ゼオライト土嚢等処理設備の新設に関連した、措置を講ずべき事項の該当項目の整理

ゼオライト土壌等処理設備設置に関する指摘事項

2023年4月7日

東京電力ホールディングス株式会社

図 2.14.2.1-4 現実的な緩和対策 概念図

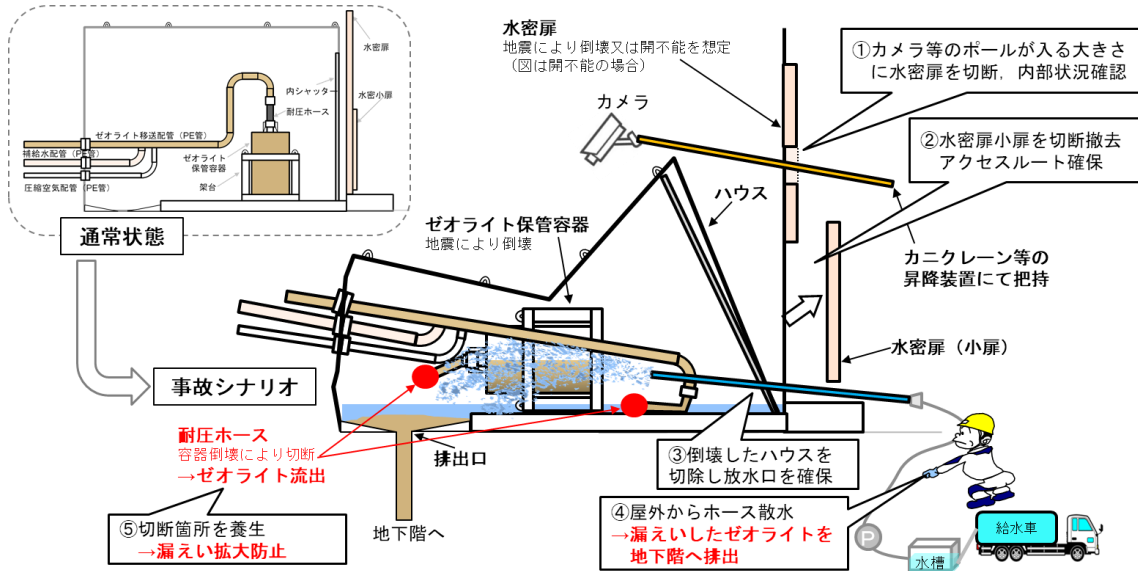
27	緊急時対策（Ⅱ、13）	大規模な自然災害等に備えて、必要とされる資機材（通信連絡設備等）や安全避難通路等について資料に示して説明すること。	ゼオライト土嚢等処理設備において、地震の影響により安全機能を喪失するような事象が発生した場合の緩和策は図2.14.2.1-4を参照。引き続き詳細検討を進め、必要とされる資機材（通信連絡設備等）や安全避難通路等について資料にお示しする。	2.14.2.1
28	設計上の考慮（Ⅱ、14）	準拠規格及び基準	纏め資料2.14記載の通り	2.14
29	設計上の考慮（Ⅱ、14）	安全機能を有する構築物、系統及び機器とそれぞれに必要とされる安全機能を示すとともに、それらを設計する上で適用する規格・基準を整理して資料に示して説明すること。	ゼオライト土嚢等処理設備の安全機能（遮蔽機能・閉じ込め機能）については、耐震クラス「B」と設定している。その他設備の耐震クラス設定については、その他設備が機能喪失した場合の公衆被ばく線量により設定する。	2.14.2.1
30	自然現象に対する設計上の考慮	想定されるすべての自然現象を網羅的に抽出した上で、それぞれの自然現象ごとの対策を整理すること。	地震及びその他想定される自然現象（津波、豪雨、台風、竜巻等）に対する設計上の考慮を記載	2.14.2
31	自然現象に対する設計上の考慮	PMBとHTIの建屋等に開口部を設ける場合には、過去のSs900に対する評価結果への影響を示すこと。	今後提示予定	
32	自然現象に対する設計上の考慮	耐震クラスの設定に必要な公衆被ばく線量について算出過程を資料に示して説明すること。	地震により安全機能（遮蔽機能・閉じ込め機能）を失った際の公衆被ばく影響が、1週間（7日間）継続した際の公衆被ばく評価を実施。 ・直接・スカイシャイン線量：1.1mSv ・大気拡散による被ばく線量：0.1mSv ・公衆被ばく線量(上記合計)：1.2mSv	2.14.2.1
33	自然現象に対する設計上の考慮	作業中に地震が発生した場合、地下施設内ではスロッシングの発生も考えられることから、その点も含めて影響評価を行い資料に示して説明すること	建屋地下階に設置する機器類は、基本的にはバウンダリ機能を持っておらず、万が一壊れた際には交換可能な設計としている。なお、耐震上の安全機能に関わらない設備であることから耐震クラスを設定せず、地下施設内ではスロッシング影響についても考慮しない。

図 2.14.8.1-1 ゼオライト土嚢等処理設備における電源構成

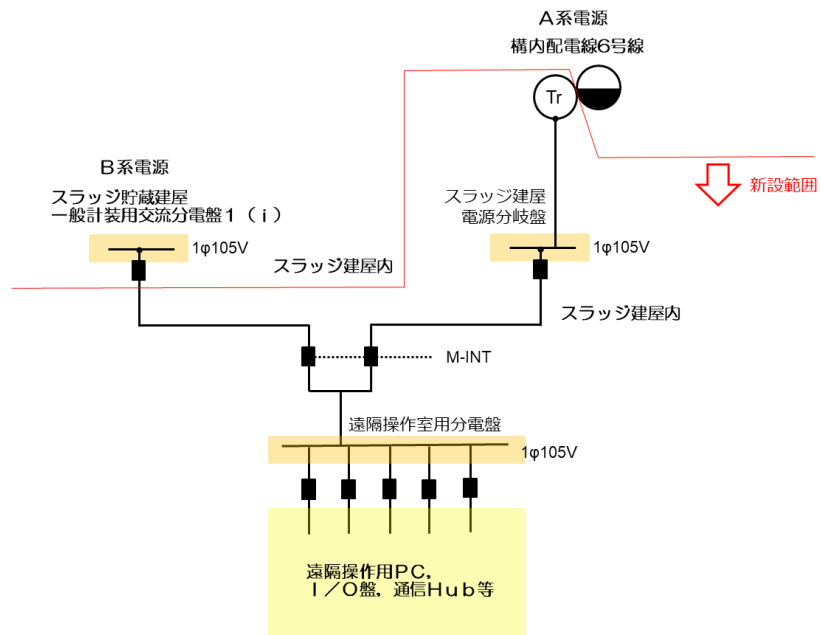
No	項目	コメント	回答	(参考) まとめ資料
42	運転員操作に対する設計上の考慮	誤操作が生じ、安全機能に影響を及ぼしうる操作箇所を整理した上で、必要な誤操作防止対策を示して資料に示して説明すること。	ゼオライト土嚢等処理設備は、運転員による誤操作を防止できる設計とするとともに、異常事象や設備の運転に影響を及ぼしうる自然現象等が発生した状況下においても、運転員がこれらの事象に対処するために必要な設備を容易に操作できる設計とする。	2.14.7
43	信頼性に対する設計上の考慮	保管容器について、水や空気の排出に係る実現性、耐用年数に係る評価結果等、当該保管容器の詳細について資料に示して説明すること。	保管容器の耐用年数については、耐腐食性に優れたSUS316Lを選定し、30年程度の保管期間を考慮する。 当該保管容器の基本仕様については図2.14.8.1-7に記載。 ゼオライト等から脱塩した際の水の塩分濃度については、塩分濃度10ppm程度まで低減できていることを、水分については、多少の水分を保持するが、脱水後に水が滴り落ちないことを確認している。	2.14.5.1 2.14.8.1
44	信頼性に対する設計上の考慮	ROV が動作不良等となった場合のROV 回収方法、バックアップ等を含めた対応措置について資料に示して説明すること。	ROV が動作不良等となった場合のROV 回収方法、バックアップ等を含めた対応措置については、今後実規模モックアップを進めていき検証を進めていく。	2.14.8.1
45	信頼性に対する設計上の考慮	今後予定している実機規模のモックアップ試験に関して、他の例（排気筒切断、SGTS 配管切断）ではモックアップ後の実作業で不具合が散見されている状況下、本件ではそれらの知見をどのように反映し、どのような点に注意をはらい実施するのか、実機と違う点は何か、その対応・対策はどう考えているか、また要素試験はどのような内容か、実物の性状はどのように把握しているか等について具体的に資料に示して説明すること。	SGTS 配管撤去で得られた知見を基に、本件への反映事項を検討した結果を表2.14.8.1-1に示す。 実機と違う点、その対応・対策、要素試験内容、実物の性状はどのように把握しているか等については、詳細は今後提示予定。	2.14.8.1

図 2.14.8.1-2 閉じ込め機能の概要図

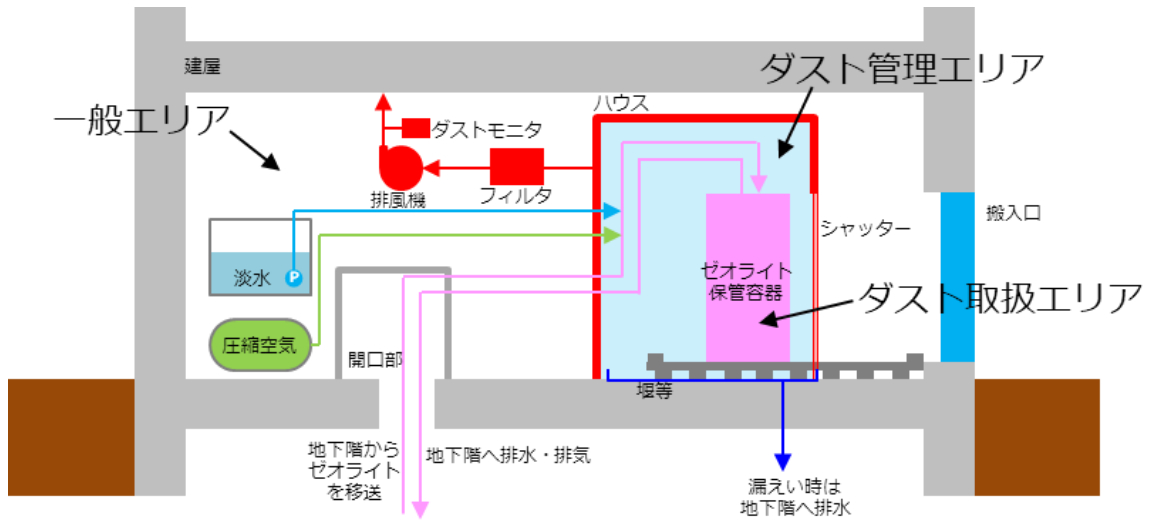
14	放射性液体廃棄物の処理・保管・管理（Ⅱ、 9） /放射性気体廃棄物の処理・管理（Ⅱ、 10）	ダスト取扱エリアではなくダスト管理エリアとする根拠（ダスト発生量の評価、エリア設定ルールを含む）について資料に示して説明すること。特に、保管容器と耐圧ホース接続部をダスト取扱エリアにしない理由及び当該場所におけるダスト飛散防止対策を資料に示して説明すること。	・ゼオライト土嚢等の移送は建屋内かつ配管・容器内で行う計画であり、開放状態でゼオライト土嚢等を直接扱わない設計とする。機器内をダスト取り扱いエリアとし、ハウス内をダスト管理エリアとする。ゼオライト土嚢等の放射性物質については、換気空調設備にてハウス内部を負圧にすることで放射性物質をダスト管理エリアに閉じ込めることを基本とする。 ・ゼオライト保管容器の搬出時における、保管容器とゼオライト移送配管の接続部について、取り外し時にゼオライト移送配管内部のダストの放出を防止するため、移送配管のフラッシング後、弁等で系統を隔離し、保管容器の入口配管、出口配管、バント配管よりホースを取り外す。また、取り外し時にゼオライト保管容器内部のダストの放出を防止するため、自動閉止機構等を設ける。	2.14.8.1
15	放射性液体廃棄物の処理・保管・管理（Ⅱ、 9） /放射性気体廃棄物の処理・管理（Ⅱ、 10）	ダスト管理エリアとなるハウスについて、排気系、排水系、給気系、注水系（ゼオライト等の汲み取り水、補給水）の縁切りとなる箇所を明確にするとともに、逆流防止等を含めて縁切りするための措置について具体的に資料に示して説明すること。特に、ゼオライト等を扱う保管容器と耐圧ホース接続部の接続方法の詳細、ゼオライト等の注水系から補給水系や空気圧縮機側への逆流防止策（汚染拡大抑制策）について資料に示して説明すること。	ダスト管理エリアとなるハウスについて、縁切りするための措置として、ハウス区画の合計開口面積、開口部風速を考慮の上、負圧を維持可能な排気風量の設計とする。 排気系、排水系、給気系、注水系（ゼオライト等の汲み取り水、補給水）の縁切りとなる箇所、ゼオライト等を扱う保管容器と耐圧ホース接続部の接続方法の詳細、ゼオライト等の注水系から補給水系や空気圧縮機側への逆流防止策（汚染拡大抑制策）については、設計進捗に応じ、今後具体的に資料に示して説明する。	2.14.8.1
